Экспертное заключение

по результатам приемочного контроля качества выполненных работ по
договору долевого участия №

Квартира площадью 65,39 кв.м. расположенная по адресу: г. Владивосток,
ул.

Фотография 1,2,3. Оголения стержня рабочей арматуры в стенах монолита помещения

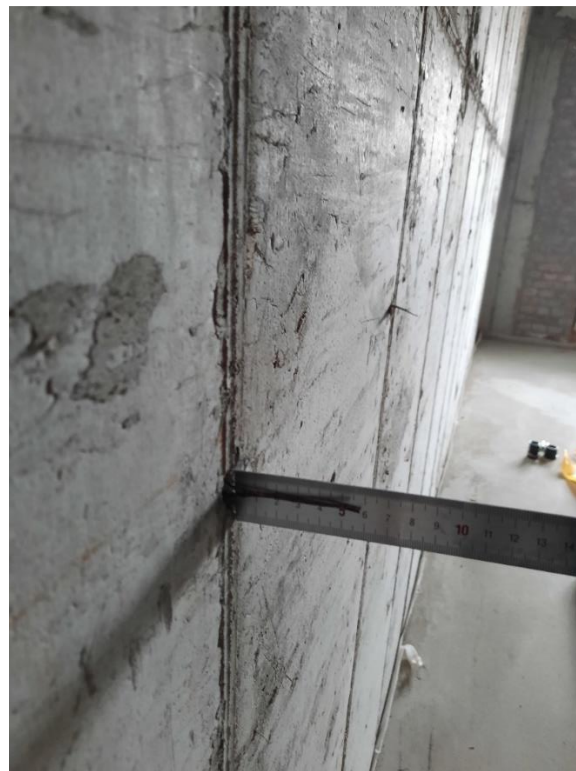
- выявлены участки поверхности бетонных стен квартиры с наличием сколов бетона по граням торцевых поверхностях простенков, участки с наличием гравелистой поверхности и раковин величиной 10-20 мм, Наплавы бетона, искривление по вертикали, а также дефект в виде оголения стержня рабочей арматуры в стенах монолита помещения с разрушением или полным отсутствием защитного слоя бетона, остатки опалубки, наплавы и посторонние предметы в монолитных стенах (Приложение 1 Фотографии №№1-9).

Экспертная оценка: Дефекты в виде сколов и раковин на бетонных поверхностях квартиры нарушают требования к бетонным поверхностям класса А7 (минимальные требования к качеству поверхности бетона. Оштукатуриваемые и скрываемые поверхности), предусмотренные п.5.18.4 и Приложением X СП 70.13330.2012 Несущие и ограждающие конструкции. Актуализированная редакция СНиП 3.03.01-87:

Фотографии 23-25. Пропуски в кладке и отбитые углы у элементов блочной кладки.

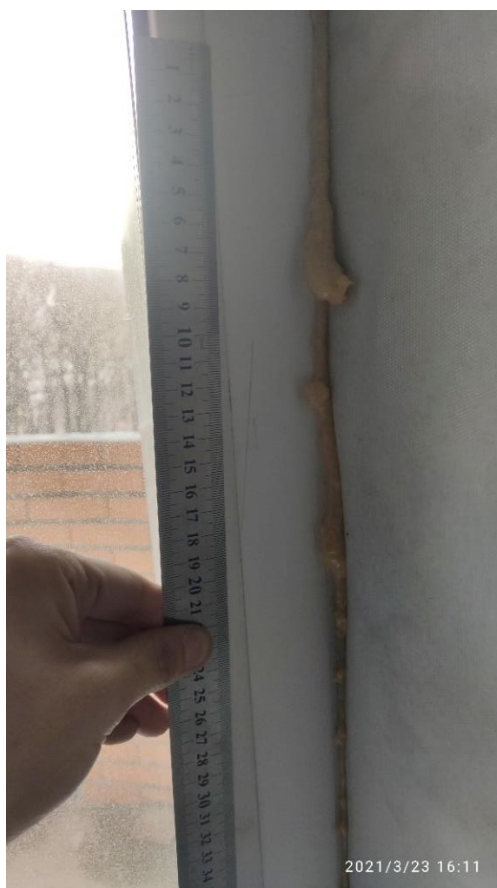
4.1.2 При осмотре межквартирных, внешних и внутренних стен, выполненных из блока выявлены многочисленные дефекты в виде трещин по кладочным швам. При осмотре кладки стен в узлах сопряжения блок-бетон зафиксированы дефекты в виде сколов с образованием впадин, выпадением соединительного шва (Приложение 1 фотографии 17-18). Так же было обнаружено не достаточное или полностью отсутствующее заполнение кладочных швов (Приложение 1 фотографии 11-16,19), отклонения от линейных размеров кладочных швов (Приложение 1 Фотографии 20-22), предусмотренные п.9 Каменные конструкции СП 70.13330.2012 Несущие и ограждающие конструкции. Актуализированная редакция СНиП 3.03.01-87.

Экспертная оценка: Кладочные швы не заполнены в должной мере, выявленные в ходе экспертизы отклонения нарушают требования п.9 СП 70.13330.2012 «Несущие и ограждающие конструкции. Актуализированная редакция СПиП3.03.01-87»,

Фотографии 36-39. Обратный уклон перекрытий лоджии/балкона.

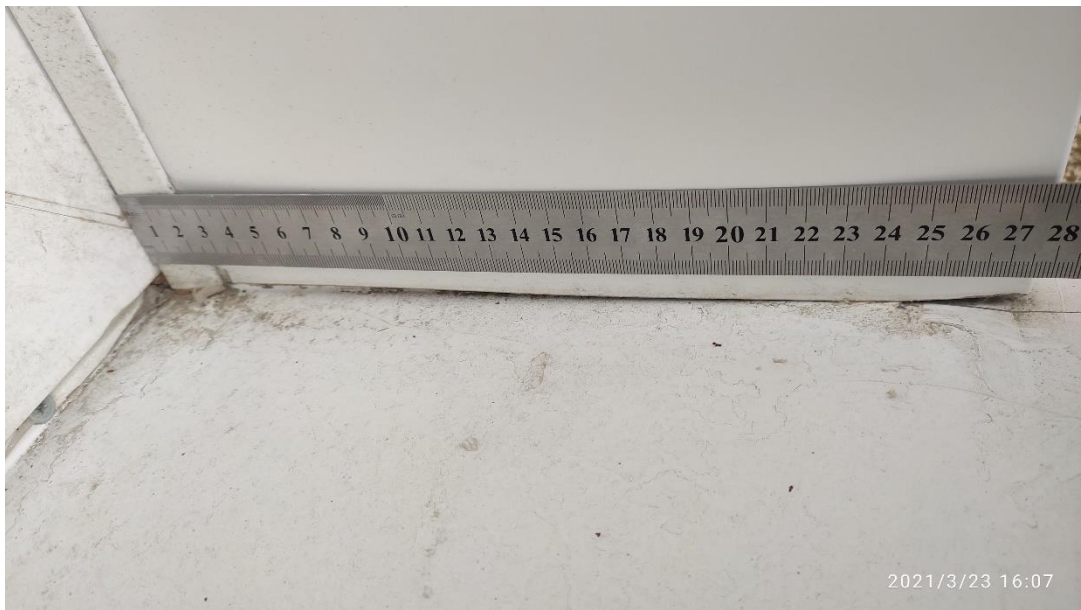
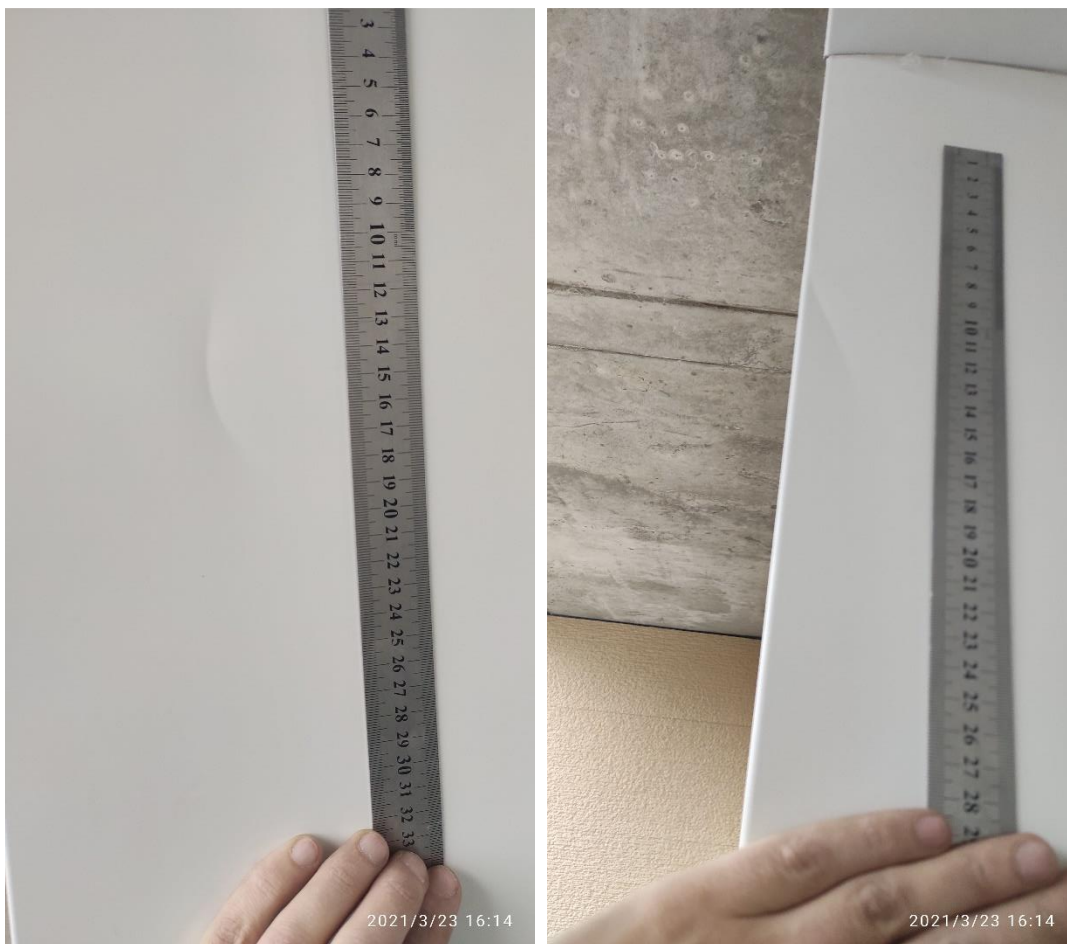
- обратный/отсутствующий уклон, что способствует задержке осадков (Приложение 1 Фотографии 36-39)
